Item 20.07.03 – Monitoramento de Pavimento – Ano 07 – Rodovia SP 209 e seus respectivos dispositivos – GRD 021-0126/2016.

ATENDIMENTO AO COMENTÁRIO E-000914/16 – MONITORAMENTO DO PAVIMENTO – ANO 7 –
ITEM 20.07.03

ATENDIMENTO AOS COMENTÁRIOS E-001268/16, E-001271/16 E E-001366/16 –
MONITORAMENTO DO PAVIMENTO – ANO 7 – ITEM 20.07.03

Assunto: E 001268/16 - SP 209 - Monitoramento do Pavimento - Ano 7

RT-SPD000209-000.022-021-P21/007 - Rev. 0

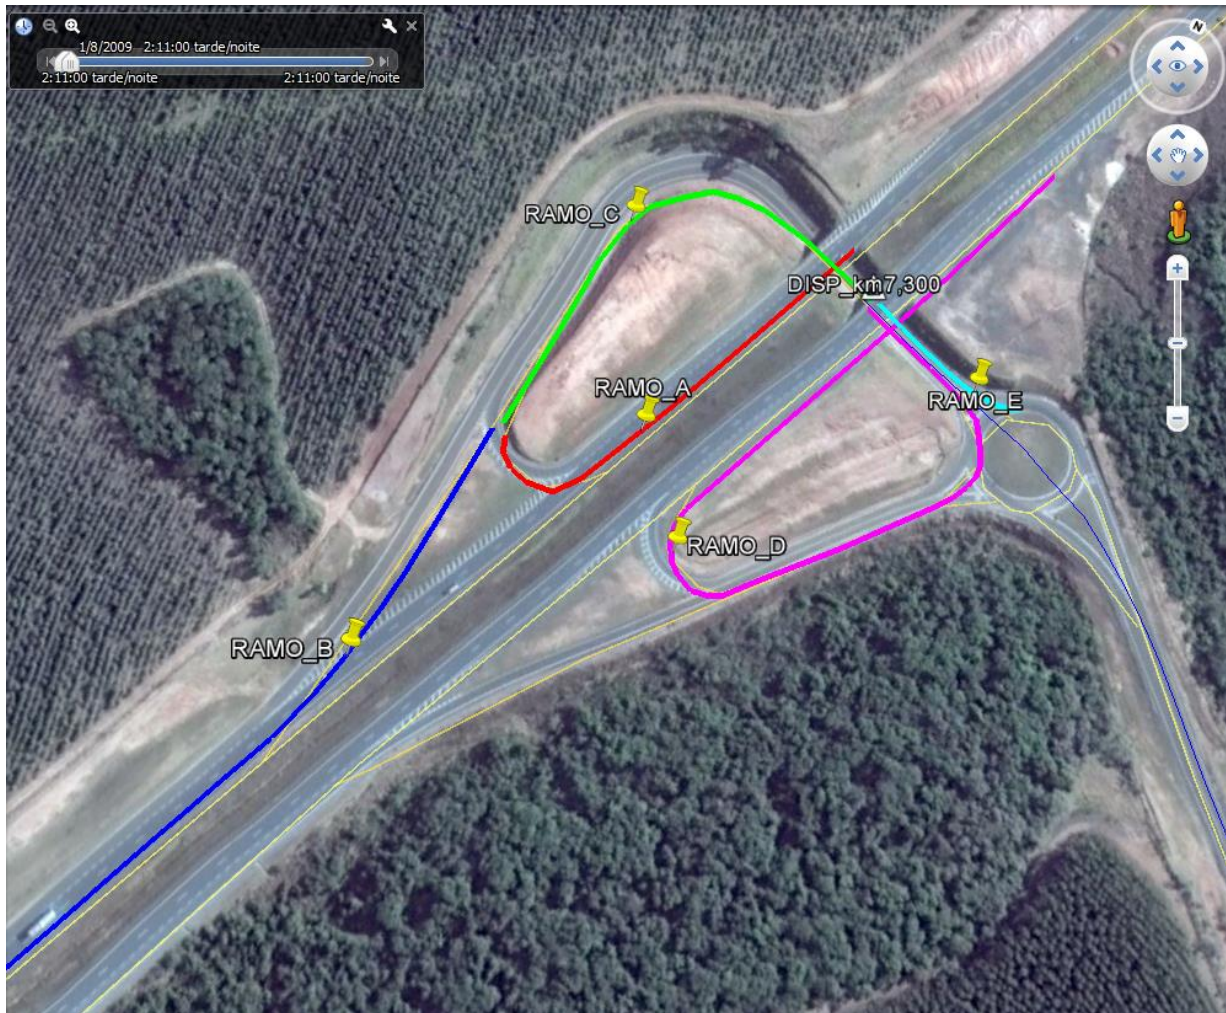
- Informar a data de conclusão, a solução prevista, o item de obra e as datas de início e fim sobre a conservação especial.

- Justificar na coluna de nomenclatura o motivo de algumas alças/ramos se repetirem.

Resposta: Os resultados apresentados no relatório divergem da realidade em campo devido à pequena extensão dos segmentos para realização das leituras, fato este que torna os resultados inconsistentes para uma avaliação eficaz do monitoramento.

Resposta: Existem dispositivos que possuem duas faixas com sentidos opostos e para melhor identificação apresentamos os resultados dos levantamentos com sequência de ramos como no exemplo a seguir: Dispositivo Km 7+300 possui sequência de ramos A-C-D e E-C-B onde a nomenclatura do ramo C se repete (pois possui duas faixas com sentidos opostos), porém a sequência A-C-D refere-se a faixa de quem utiliza a saída da pista Sul para entrar no dispositivo e a sequência E-C-B refere-se a faixa de quem utiliza o dispositivo para entrar na pista Sul.

RT-SPD000209-000.022-021-P21/007 - Rev. 0

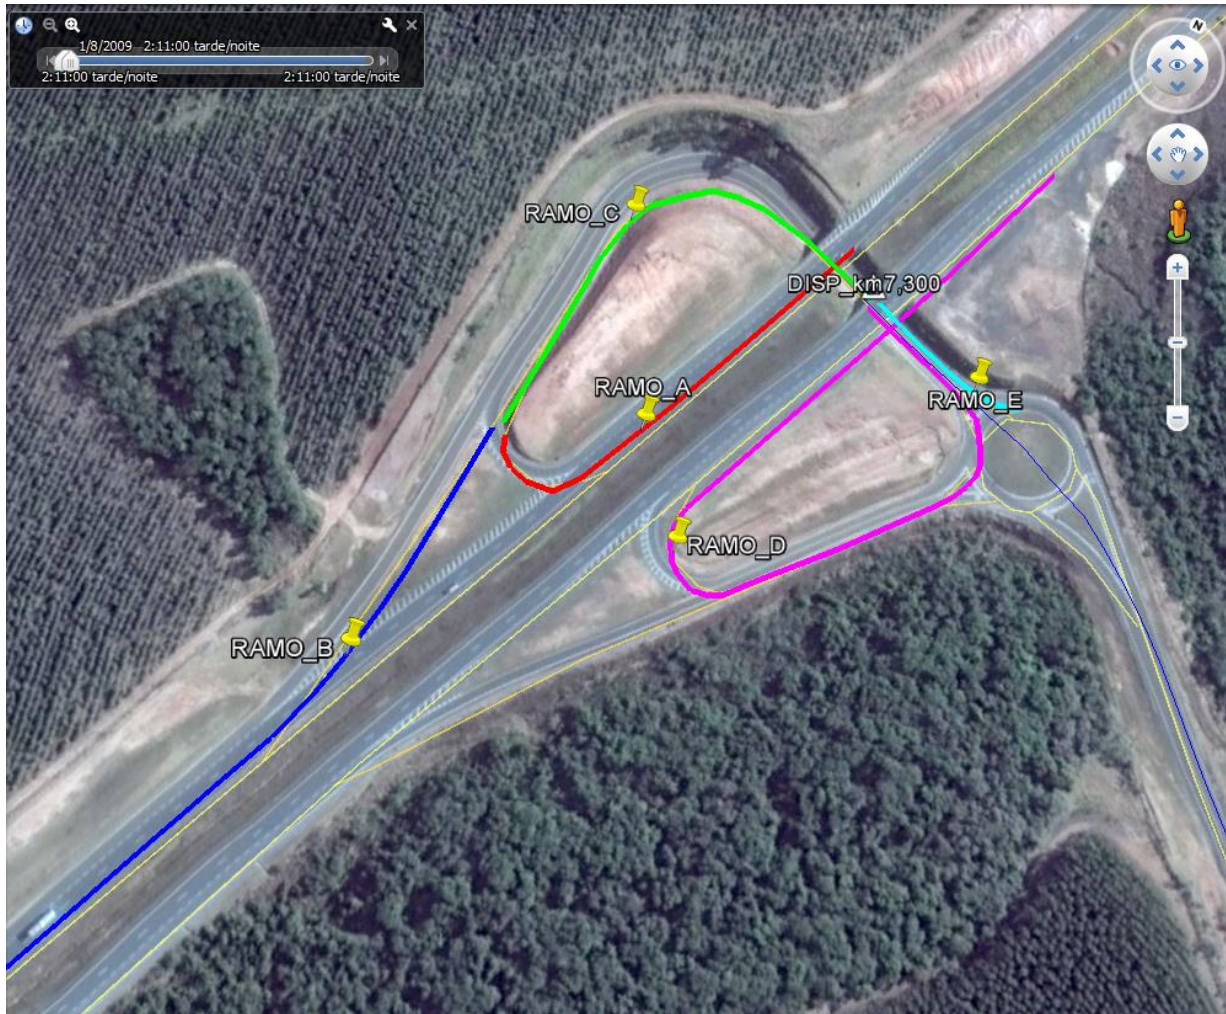
- Informar a data de conclusão, a solução prevista, o item de obra e as datas de início e fim sobre a conservação especial.

- Justificar na coluna de nomenclatura o motivo de algumas alças/ramos se repetirem.

Resposta: Os resultados apresentados no relatório divergem da realidade em campo devido à pequena extensão dos segmentos para realização das leituras, fato este que torna os resultados inconsistentes para uma avaliação eficaz do monitoramento.

Resposta: Existem dispositivos que possuem duas faixas com sentidos opostos e para melhor identificação apresentamos os resultados dos levantamentos com sequência de ramos como no exemplo a seguir: Dispositivo Km 7+300 possui sequência de ramos A-C-D e E-C-B onde a nomenclatura do ramo C se repete (pois possui duas faixas com sentidos opostos), porém a sequência A-C-D refere-se a faixa de quem utiliza a saída da pista Sul para entrar no dispositivo e a sequência E-C-B refere-se a faixa de quem utiliza o dispositivo para entrar na pista Sul.

RT-SPD000209-000.022-021-P21/007 - Rev. 0

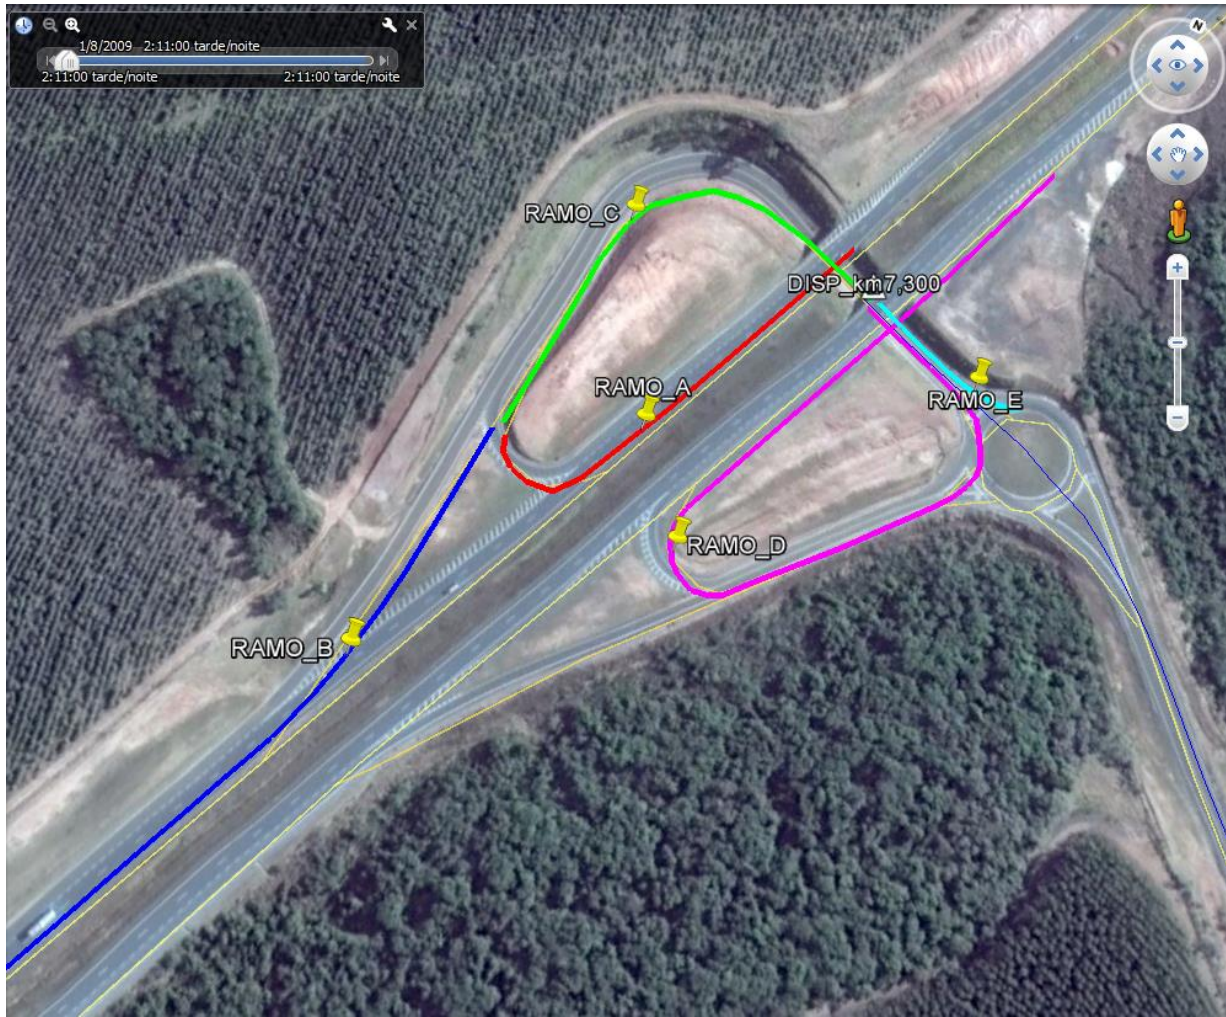
- Informar a data de conclusão, a solução prevista, o item de obra e as datas de início e fim sobre a conservação especial.

- Justificar na coluna de nomenclatura o motivo de algumas alças/ramos se repetirem.

Resposta: Os resultados apresentados no relatório divergem da realidade em campo devido à pequena extensão dos segmentos para realização das leituras, fato este que torna os resultados inconsistentes para uma avaliação eficaz do monitoramento.

Resposta: Existem dispositivos que possuem duas faixas com sentidos opostos e para melhor identificação apresentamos os resultados dos levantamentos com sequência de ramos como no exemplo a seguir: Dispositivo Km 7+300 possui sequência de ramos A-C-D e E-C-B onde a nomenclatura do ramo C se repete (pois possui duas faixas com sentidos opostos), porém a sequência A-C-D refere-se a faixa de quem utiliza a saída da pista Sul para entrar no dispositivo e a sequência E-C-B refere-se a faixa de quem utiliza o dispositivo para entrar na pista Sul.
